V souvislosti s uveřejněnými odpověďmi ve Vysvětlení č. 1 žádáme o odpovědi v souladu se „ZZVZ“. Většina těchto odpovědí je nejednoznačná a rozhodně odpovídá danému zákonu, jelikož není možné ve veřejné soutěži uvádět, že „bude potřeba trochu improvizace“ apod. Za uchazeče doporučujeme, aby si projektant nastudoval daný zákon a možná i stavební, kdy ve výkresové části jsou rovněž značné nedostatky. Pokud dojde ke změně množství, jednotky, případně vypuštění položky, aj., měla by se tato změna promítnout i ve VV.

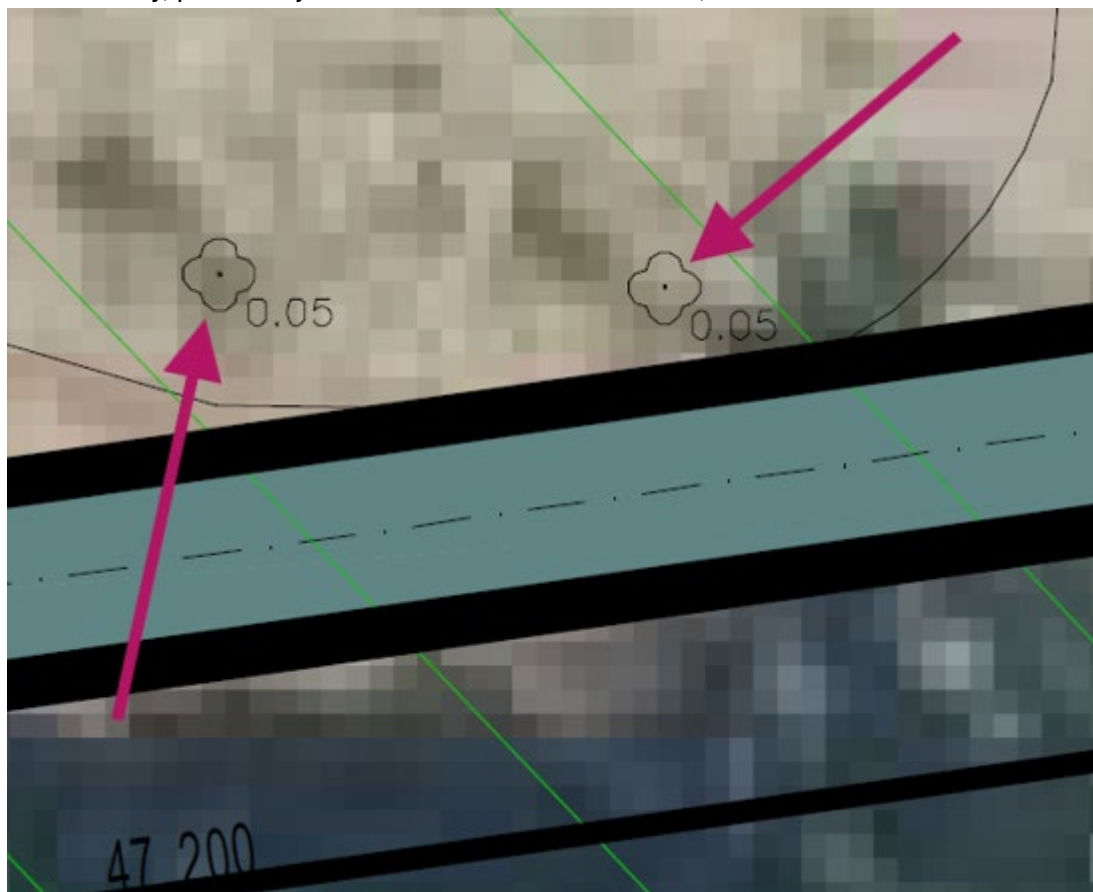
Žádáme zároveň o upřesnění, o jaký „výkres z geodetického podkladu zaměření“ se jedná. V uveřejněných podkladech – PD jsme jej pod tímto názvem nedohledali. Také ve výkresové části nejsou zaznačeny vzdálenosti od jump line. Pouze stromy samotné.

Nevíme tedy, pokud se jedná o dostatečnou vzdálenost, viz obrázek níže.

4. Ad) 5 Žádáme o upřesnění dané „trochy improvizace“ jak uvádí projektant. A trváme na doplnění stávajících jehličnanů do výkresové části včetně jejich vzdálenosti od dráhy jump line.
